Stellungnahme	Stellungnahme der Verwaltung und Planer	Beschluss
 Baden-Württemberg REGIERUNGSPRÄSIDIUM STUTTGART ABTEILUNG WIRTSCHAFT UND INFRASTRUKTUR Regierungspräsidium Stuttgart · Postfach 80 07 09 · 70507 Stuttgart Ingenieurbüro Melber & Metzger Frau Tatjana Camilovic Schlesierstraße 84 72622 Nürtingen Datum 01.08.2022 Name Christoph Arnold Durchwahl 0711 904-12136 Aktenzeichen RPS21-2434-90/4/2 (Bitte bei Antwort angeben) Nur per E-Mail an ingenieure@melber-metzger.de —  Gemeinde Aichwald, BPL "Holderbett-Reiseäcker-Buchenäcker, 8. Änderung" Beteiligung nach § 4 I BauGB Ihre E-Mail vom 29.06.2022 — Sehr geehrte Damen und Herren, das Regierungspräsidium Stuttgart nimmt als höhere Raumordnungsbehörde sowie aus Sicht der Abteilungen 4 und 5 – Mobilität, Verkehr, Straßen sowie Umwelt – zu der oben genannten Planung folgendermaßen Stellung: Raumordnung Aus raumordnerischer Sicht bestehen keine Bedenken gegen den o.g. Baubauungsplan. Die Maßnahme der Innenentwicklung auf einer Konversionsfläche wird ausdrücklich begrüßt. Abteilung 4 – Mobilität, Verkehr, Straßen Der genannte Bereich des Bebauungsplans befindet sich ausschließlich im Erschließungsbereich-ODE der Landesstraße L 1201.

AT/Vh-Bez.:	Kein aktiver Auftrag	AT/Vh-Nr.:	Kein aktiver Auftrag
TI NL	Südwest		
PTI	Stuttgart		
ONB	Stuttgart		
Bemerkung:	AsB 361		
	VsB 711B	Sicht	Lageplan
	Name Beck, Bernd PTI 22	Maßstab	1:500
	Datum 18.07.2022	Blatt	1

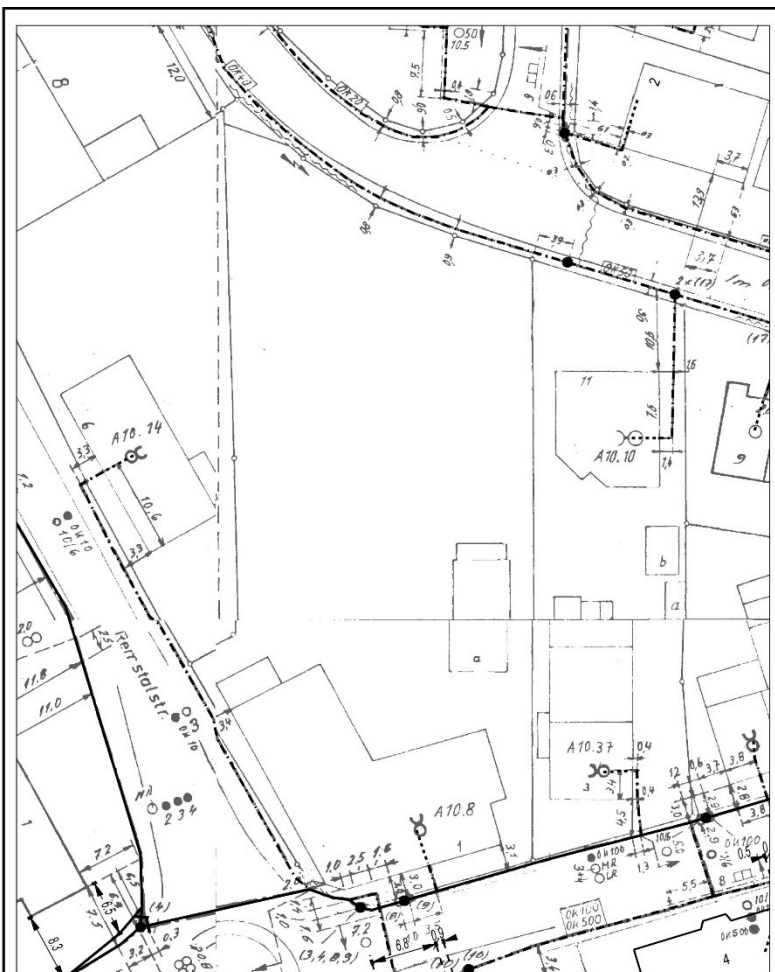
Stellungnahme	Stellungnahme der Verwaltung und Planer	Beschluss
Von: B.Beck@telekom.de Gesendet: Montag, 18. Juli 2022 14:22 An: Tatjana Camilovic Betreff: WG: TÖB-Beteiligung, Gemeinde Aichwald, Bebauungsplan und örtliche Bauvorschriften „Holderbett-Reiseäcker-Buchenäcker-8.Änderung“ Anlagen: Lap Aichwald BebPI Holderbett 8te Änd.pdf Sehr geehrte Frau Camilovic, sehr geehrte Damen und Herren, Die Telekom Deutschland GmbH (nachfolgend Telekom genannt) - als Netzeigentümerin und Nutzungsberechtigte i. S. v. § 125 Abs. 1 TKG - hat die Deutsche Telekom Technik GmbH beauftragt und bevollmächtigt, alle Rechte und Pflichten der Wegesicherung wahrzunehmen sowie alle Planverfahren Dritter entgegenzunehmen und dementsprechend die erforderlichen Stellungnahmen abzugeben. Zu der o. g. Planung nehmen wir wie folgt Stellung: Im Planbereich befinden sich Telekommunikationslinien der Telekom, die aus beigefügtem Plan ersichtlich sind. Für den rechtzeitigen Ausbau des Telekommunikationsnetzes sowie die Koordinierung mit dem Straßenbau und den Baumaßnahmen der anderen Leitungsträger ist es notwendig, dass Beginn und Ablauf der Erschließungsmaßnahmen im Bebauungsplangebiet der Deutschen Telekom Technik GmbH unter dem im Briefkopf genannten Adresse oder unter der Mailadresse „ T-NL-Suedwest-PTI-22-Neubaugebiete@telekom.de “ so früh wie möglich, mindestens sechs Monate vor Baubeginn, schriftlich angezeigt werden. Mit freundlichen Grüßen Bernd Beck DEUTSCHE TELEKOM TECHNIK GMBH Technik Niederlassung Südwest Dipl.Ing. (FH) Bernd Beck PTI 22 Referent B1 Blumenstr. 8 - 14, 70182 Stuttgart +49 711 999 - 2138 (Tel.) +49 170 926 1466 (Mobil) E-Mail: b.beck@telekom.de www.telekom.de ERLEBEN, WAS VERBINDET. Die gesetzlichen Pflichtangaben finden Sie unter: www.telekom.de/pflichtangaben-dttechnik GROSSE VERÄNDERUNGEN FANGEN KLEIN AN – RESSOURCEN SCHONEN UND NICHT JEDE E-MAIL DRUCKEN.	Die bestehenden Leitungen befinden sich in den angrenzenden öffentlichen Straßenflächen und werden durch die Planung nicht berührt. Mögliche neue Hausanschlüsse sind durch den Bauherrn mit den Stadtwerken abzustimmen.

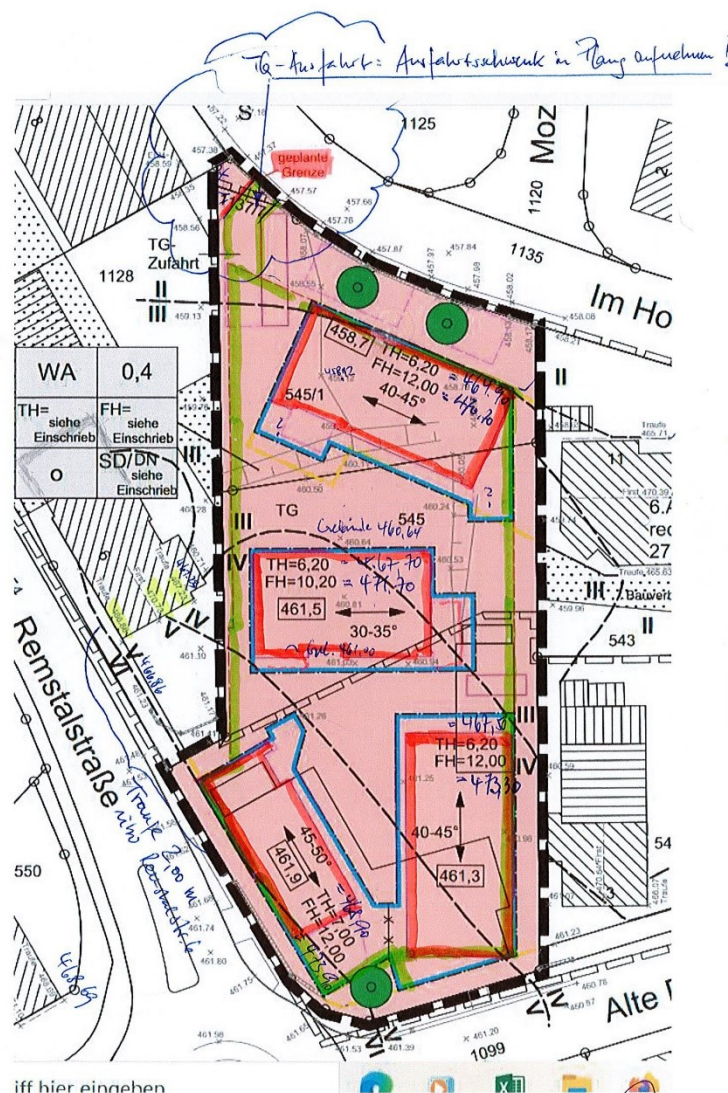
Private Stellungnahme: Gesendet: Montag, 11. Juli 2022 13:01 An: Felchle, Stefan <Stefan.Felchle@Aichwald.de> Betreff: WG: B-Plan Kroneareal Hallo Stefan, folgende Anmerkungen zum vorliegenden B-Plan Vorentwurf ➤ Im der nördliche Hälfte des mittleren Abschnitts wird das Bezugsgelände teilweise um 1,00m gegenüber dem Bestandsgelände angehoben. Die Übergänge zu den östlich und westlich angrenzenden Nachbargrundstücken sollten genauer untersucht werden ➤ Die TG Ausfahrt sollte bitte jetzt den vereinbarten Gegebenheiten und den zukünftigen Besitzverhältnissen angepasst und entsprechend verschwenkt dargestellt werden. ➤ Baumquartiere „Auf dem Grundstück sind weitere drei heimische, standortgerechte Laubbäume mit einem Stammumfang von mind. 16-18 cm zu pflanzen. Pro Baum ist eine mindestens 4 m² große Baumscheibe mit wasserdurchlässiger und durchwurzelbarer Bodenschicht vorzusehen. Pflanzungen von Hecken und Sträuchern sind mit heimischen, standortgerechten Laubgehölzen auszuführen.“ ○ Um die Entwicklung der Bäume zu sichern sollte ein Erdschluss vorgeschrieben werden => Baumquartiere als Aussparungen / Schächte in TG / UG mit Anschluss an gewachsenen Boden Mit freundlichen Grüßen	Das mittlere Gebäude soll an der Nordseite freigestellt werden. Daher entsteht hier keine Auffüllung, sondern eine Abgrabung. An der Südseite ist dem natürlichen Gelände folgend die künftige Höhenlage etwas unterhalb der Bezugshöhe geplant. Die entspricht etwa dem Bestandsgelände. Die geplanten Höhen sind aus den beiden Abbildungen auf der nachfolgenden Seite, rechtes ersichtlich. Auf dem Vorhabengrundstück ist mit Stützmaßnahmen bzw. Abböschungen aufgrund der beschriebenen Abgrabung zu rechnen. Darüber hinaus ist östlich des mittleren Gebäudes ein Höhenversatz der Tiefgarage zu überwinden. Zur Minderung der Auswirkungen für Höhenversätze sind Stützmauern durch die Festsetzung örtlicher Bauvorschrift auf max. 1m begrenzt. Das Bestandsgelände entlang der Grundstücksgrenze soll erhalten werden. Bei punktuell zu erwartenden Geländeanpassungen entlang der Grundstücksgrenzen gilt ebenfalls eine maximale Höhe von Stützmauern von 1,0m. Die geplante TG-Zufahrt wird entsprechend der aktuellen Planung unter Berücksichtigung eines erfolgten Grundstücksausgleichs dargestellt. Nicht die gesamte Grundstücksfläche soll mit der geplanten Tiefgarage unterbaut werden. Es stehen Flächen zur Verfügung auf denen die Baumpflanzungen mit Erdschluss möglich sind. Eine verbindliche Vorgabe des Erdschlusses ist aus planerischer Sicht nicht zwingend erforderlich, da technische Maßnahmen (z.B. Höhere Erdschicht der Tiefgarage oder punktuelle Erhöhung) auch Baumpflanzungen ohne Erdschluss auf Tiefgaragen ermöglichen.
